**Dodatok č. 4 k ZMLUVE O DIELO**

evid. u objednávateľa: č. 2022001671, evid. u zhotoviteľa: č. 3522EB  
„Verejný cintorín – vstupná časť“, Rastislavova 83, Košice“

## Dôvodová správa k zmene technického riešenia č.3

ZL č. 28 - naviac práce - nový základ pre podstavec výtvarného diela

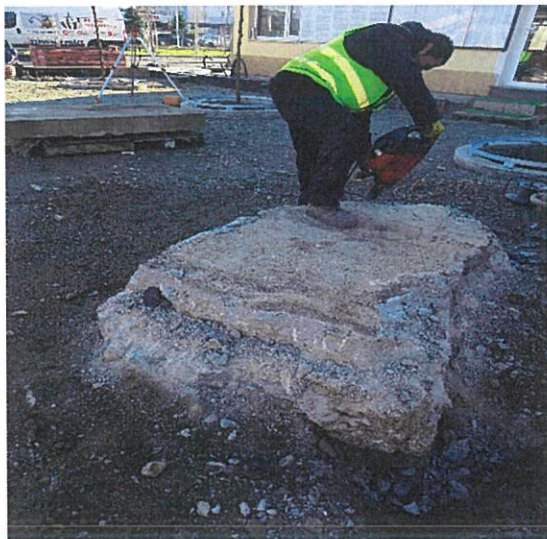
- nový základ pre podstavec výtvarného diela
- na základe požiadavky Investora

Cenový dopad zmeny na SO 02 – naviac práce 536,05 Eur bez DPH

## ZL č. 33 - naviac práce - úprava bočných vstupov z oddychovej zóny

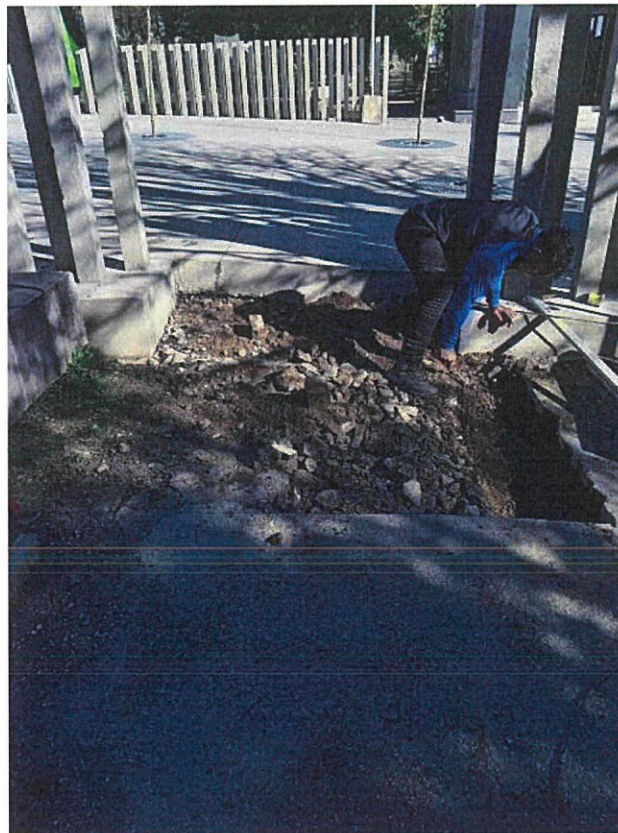
- úprava bočných vstupov z oddychovej zóny
- na základe požiadavky Investora

Cenový dopad zmeny na SO 03 – naviac práce 674,01 Eur bez DPH
